改善箇所説明図

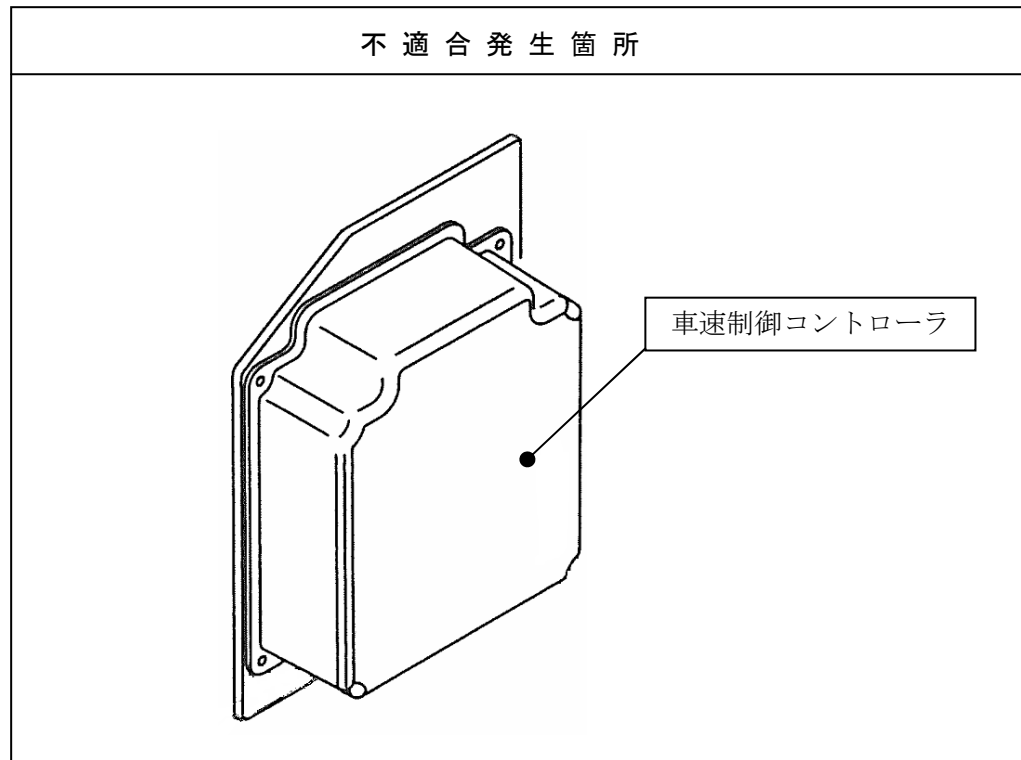
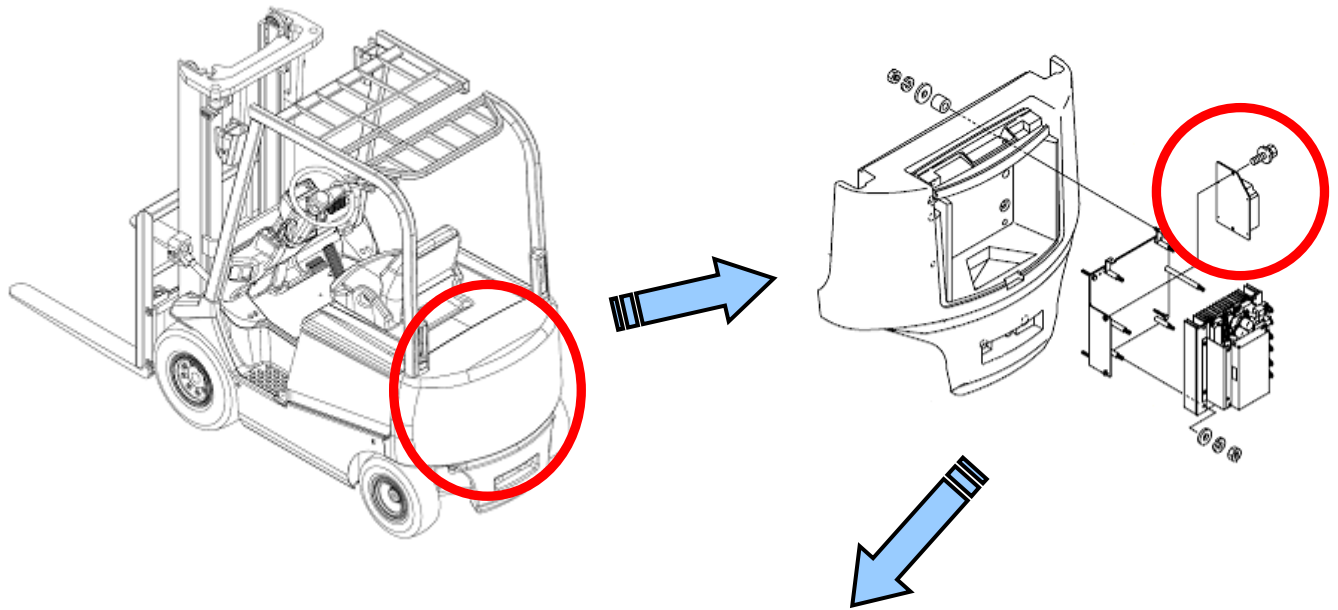
基準不適合発生箇所

バッテリーフォークリフトにおいて、車速制御コントローラの設定指示が不適切なため、車速制限が機能せず、最高速度が15 km/hを超えるものがある。そのため、小型特殊自動車の要件を満足しない。

改善の内容

全車両、車速制御コントローラを正しい設定に変更する。

識別：改善実施済車には、車体前面フロントカバー上隅の運転者席側にNo.3501 のステッカーを貼付ける。
